**สัญญาจ้างก่อสร้าง**  
(ฉบับแก้ไขเพิ่มเติม ครั้งที่ ๒ )

สัญญาเลขที่ ๓๘๕/๒๕๖๗

ตามที่ผู้ว่าจ้างตกลงจ้างและผู้รับจ้างตกลงรับจ้าง โครงการก่อสร้างอาคารเรียนอเนกประสงค์ วิทยาลัยสงฆ์ชลบุรี มหาวิทยาลัยมหาจุฬาลงกรณราชวิทยาลัย ตำบลนาป่า อำเภอเมืองชลบุรี ด้วยวิธีประกวดราคาอิเล็กทรอนิกส์ (e-bidding) เป็นเงินทั้งสิ้น ๑๔,๖๕๒,๖๔๔.๓๓ บาท (สิบสี่ล้านหกแสนเก้าหมื่นสองพันหกร้อยสี่สิบสี่บาทสามสิบสามสตางค์) ตามสัญญาจ้างก่อสร้างโดยวิธีประกวดราคาอิเล็กทรอนิกส์ (e-bidding) เลขที่ ๓๘๕/๒๕๖๗ ลงวันที่ ๒๗ สิงหาคม ๒๕๖๗ และสัญญาจ้างก่อสร้าง (ฉบับแก้ไขเพิ่มเติม ครั้งที่ ๑) ลงวันที่ ๘ ตุลาคม ๒๕๖๗ แล้วนั้น บัดนี้คู่สัญญาได้ตกลงแก้ไขเพิ่มเติมสัญญาจ้างก่อสร้างดังกล่าว ดังต่อไปนี้

(D5)

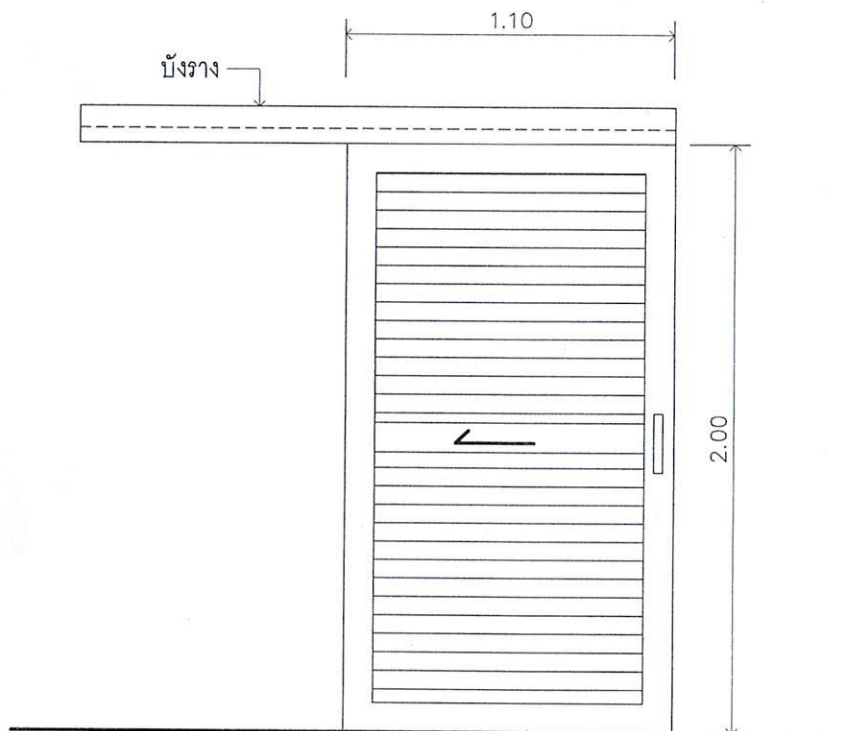
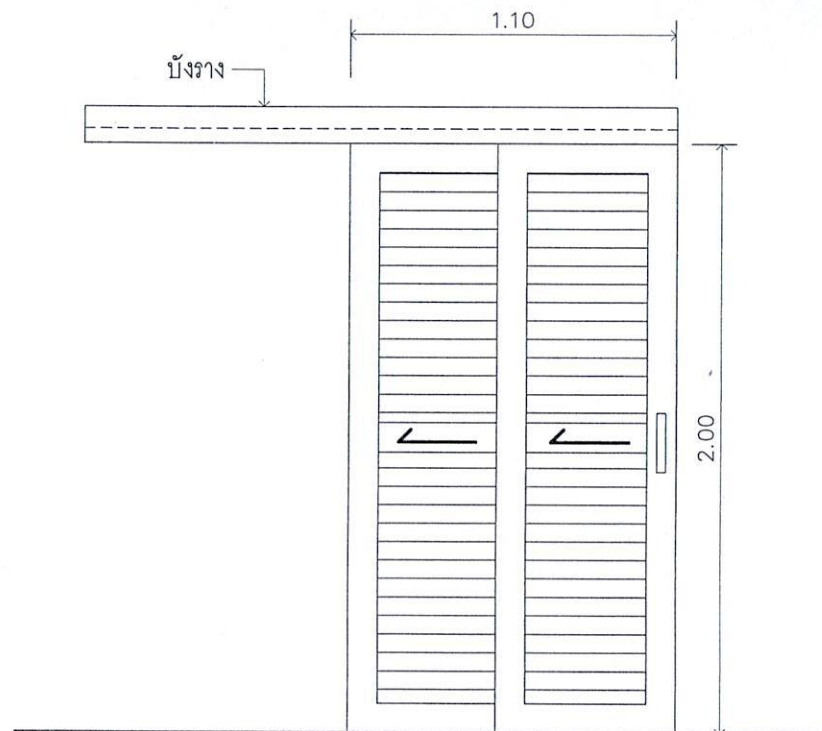
จากที่ผู้ควบคุมงานได้ตรวจและติดตามงานมาโดยตลอด พบว่า ประตูด๕ บริเวณห้องน้ำผู้พิการ ชั้นที่ ๑ จำนวน ๑ ชุด ไม่สามารถติดตั้งตามแบบแปลนในสัญญาจ้างได้ เนื่องจากติดโครงสร้างคานพื้นชานพักบันได ทำให้ไม่สามารถเปิดประตูได้ตามวัตถุประสงค์ของการใช้งาน ซึ่งตามรูปแบบรายการตามสัญญาจ้างก่อสร้าง ประตูด๕ บริเวณห้องน้ำผู้พิการชั้นที่ ๑ จำนวน ๑ ชุด เป็นประตูบานเลื่อนเดี่ยว ขนาดกว้าง ๑.๑๐ เมตร สูง ๒.๐๐ เมตร ซึ่งจากการตรวจสอบงานประตูดังกล่าว พบว่าไม่สามารถเปิดประตูได้เต็มที่ตามขนาดที่กำหนด ผู้ควบคุมงานจึงขอเสนอให้แก้ไขประตูด๕ บริเวณห้องน้ำผู้พิการชั้นที่ ๑ จำนวน ๑ ชุด จากประตูบานเลื่อนเดี่ยวขนาดกว้าง ๑.๑๐ เมตร สูง ๒.๐๐ เมตร เป็นประตูบานเลื่อนแบบ ๒ บาน ๒ ราง ขนาดกว้าง ๑.๑๐ เมตร สูง ๒.๐๐ เมตร เพื่อให้ประตูเปิดใช้งานได้ตามหลักสถาปัตยกรรม จากการแก้ไขดังกล่าวไม่กระทบต่อปริมาณงานและมูลค่างานค่าก่อสร้างแต่อย่างใด

คณะกรรมการตรวจรับพัสดุ เห็นชอบให้แก้ไขประตู D๕ บริเวณห้องน้ำผู้พิการชั้นที่ ๑ จำนวน ๑ ชุด จากประตูบานเลื่อนเดี่ยวขนาดกว้าง ๑.๑๐ เมตร สูง ๒.๐๐ เมตร เป็นประตูบานเลื่อนแบบ ๒ บาน ๒ ราง ขนาดกว้าง ๑.๑๐ เมตร สูง ๒.๐๐ เมตร

บานเลื่อนแบบ 2 บาน 2 ราง
